Rapport de contrôle d'installations électriques à basse et à très basse tension

RÉF. 34/2025/108514/D01:1

DATE DU CONTRÔLE 27/06/2025 (9:05 - 10:00) **AGENT VISITEUR** Olivier Dodet
ADRESSE DU CONTRÔLE Rue des Houblonnières 21 - 4020 Liège **TYPE DE CONTRÔLE** Visite de contrôle (6.5.)

Plan(s) de position de l'installation

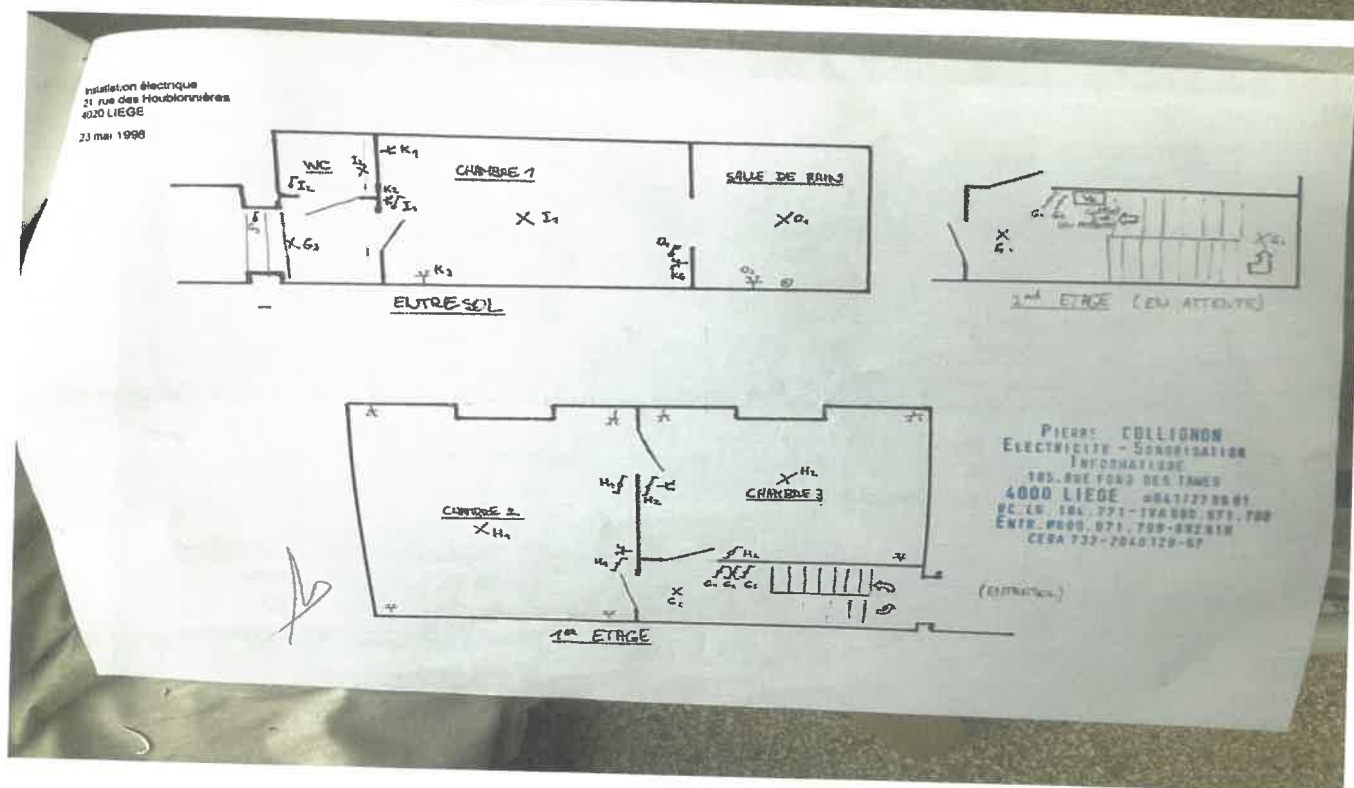
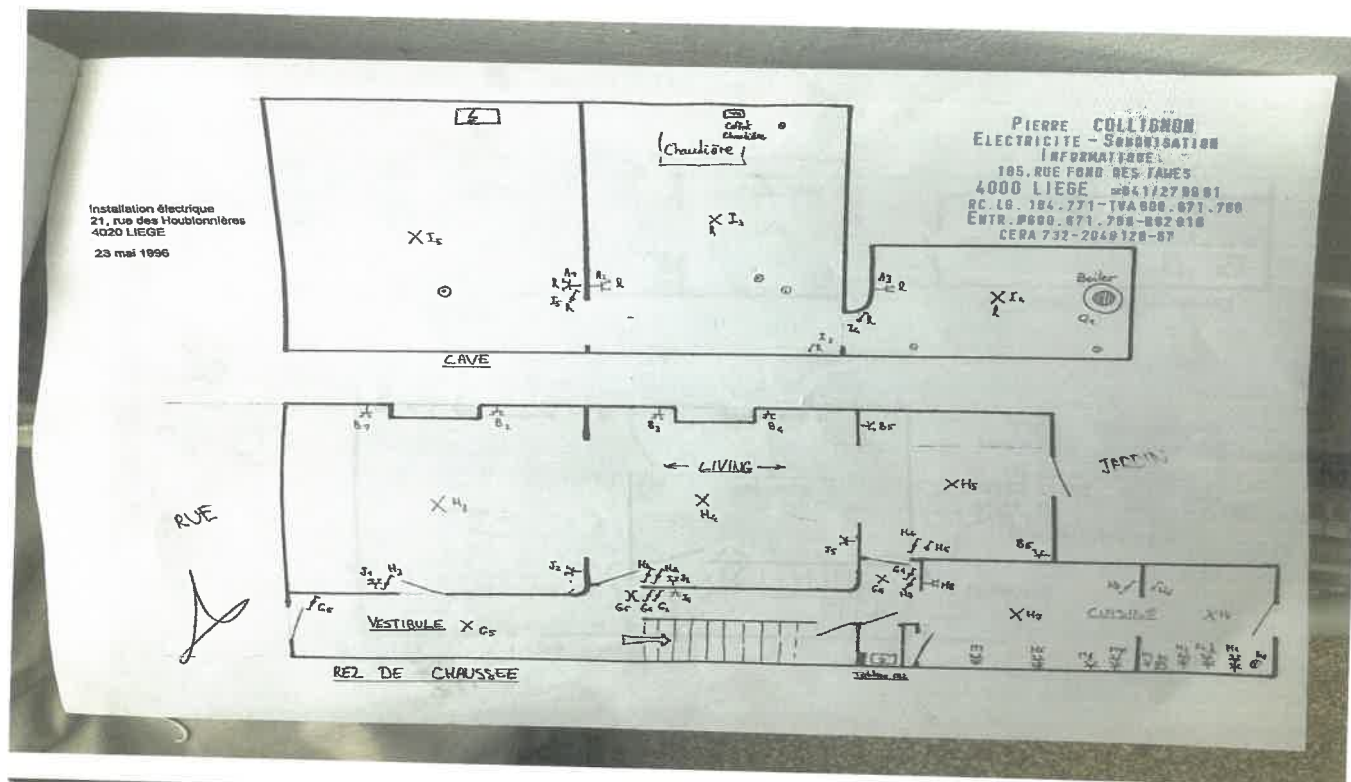
- Les schémas unifilaires et plans de position ne correspondent pas à la réalité. - 3.1.2.;6.4.6.;6.5.7.;9.1.2.
- La correspondance entre les repérages sur le tableau et les schémas n'est pas réalisée correctement. - 3.1.2.;6.4.6.;6.5.7.;9.1.2.
